日本原燃株式会社	
資料番号	遮蔽 01 <u>R 7</u>
提出年月日	<u>令和 4 年 7 月 7 日</u>

設工認に係る補足説明資料

遮蔽設計の基本方針に関する

燃料加工建屋に係る既認可からの変更点について

第 3.1.1-1 図 排気筒の位置変更

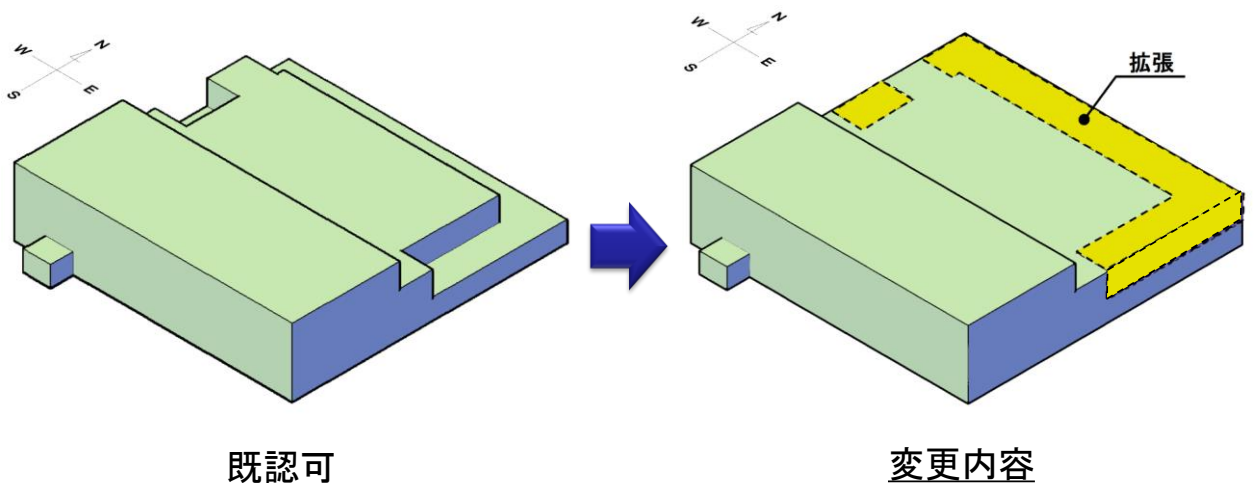
燃料加工建屋に支持される排気筒は、燃料加工建屋北西側外壁面に設置する設計としていたが、約 70m 東へ移動させ、北東側外壁面に設置する変更を行う。

また、排気筒の高さについては、25m から 20m に変更する。

既認可の設計では、排気筒につながる気中ダクトが貯蔵容器搬送用洞道の上部を通過していたが、貯蔵容器搬送用洞道の工事と気中ダクト及び排気筒の工事を独立して行うために、設置位置を気中ダクトが貯蔵容器搬送用洞道の上部を通過しない北東側に変更した。

高さについては、万一転倒した場合であっても再処理施設のウラン・プルトニウム混合酸化物貯蔵建屋に波及的影響を及ぼさないようにするために、既認可より 5m 低くした。

第 3.2.3-1 図 建屋遮蔽の変更(地上 2 階 輸送容器保管室北東部抜粋)

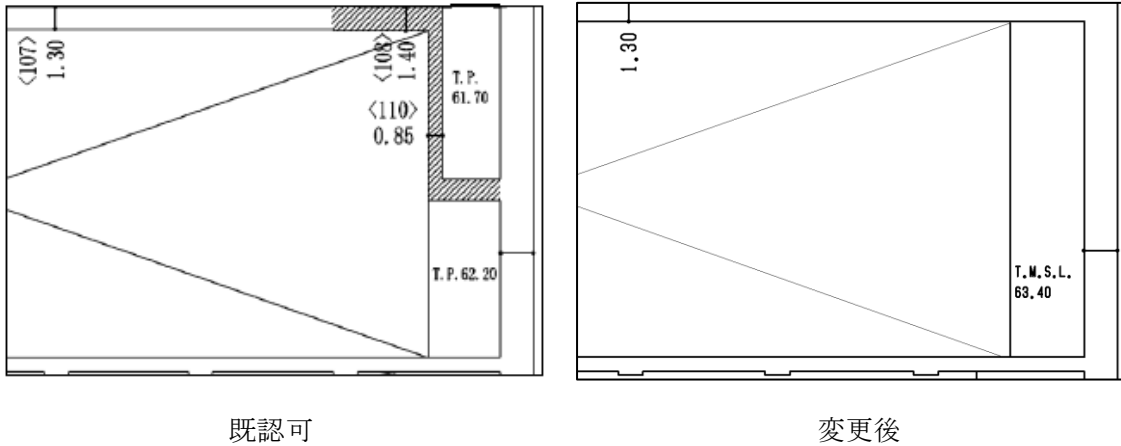
第 3.2.3-1 図に示すとおり、既認可において<108><110>を付していた建屋遮蔽の形状及び厚さを変更している。変更後の厚さは、既認可で<107>を付していた建屋遮蔽と同じ 1.30m であり、北側の部屋は共に非管理区域であることから、本変更は既認可の評価に包含されるため、本変更による評価への影響はない。

また、加工施設からの直接線及びスカイシャイン線による公衆被ばく評価における遮蔽体である燃料加工建屋の外壁の範囲が建屋の増床に伴い変更となった。ただし、新たに外壁となった範囲についても必要厚さ（コンクリートで 120 cm 以上）を満

足することから、本変更による評価への影響はない。
